新竹縣政府工程查核代表照片表

拍攝日期：112.09.06

工程名稱：尖石鄉原住民文化館 111 年度友善平權設施及空間改善提升計畫

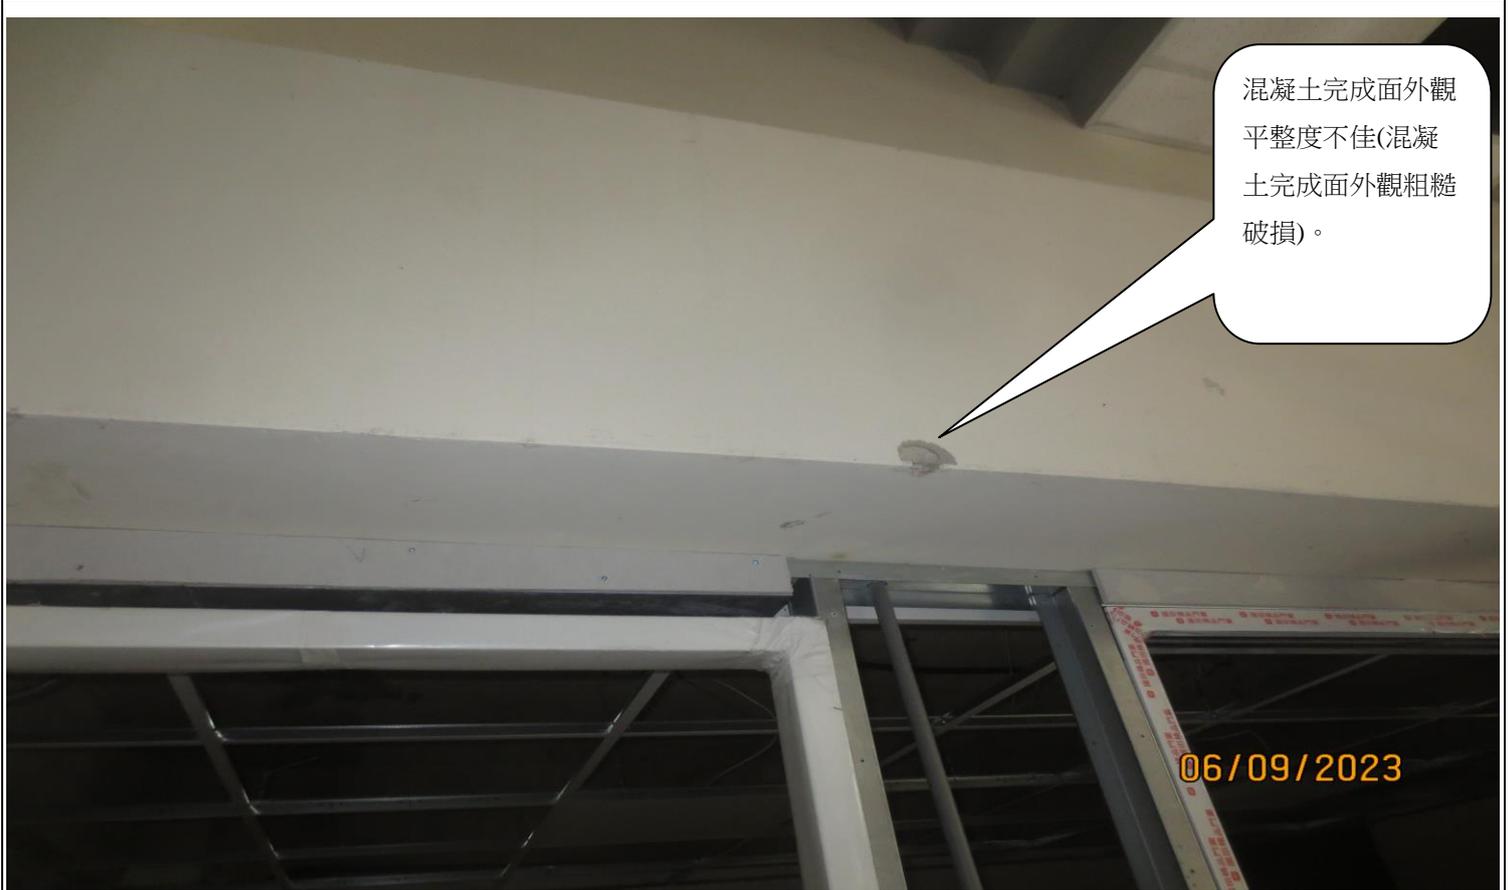
屋頂柱鋼筋露出，其保護層不符規定。
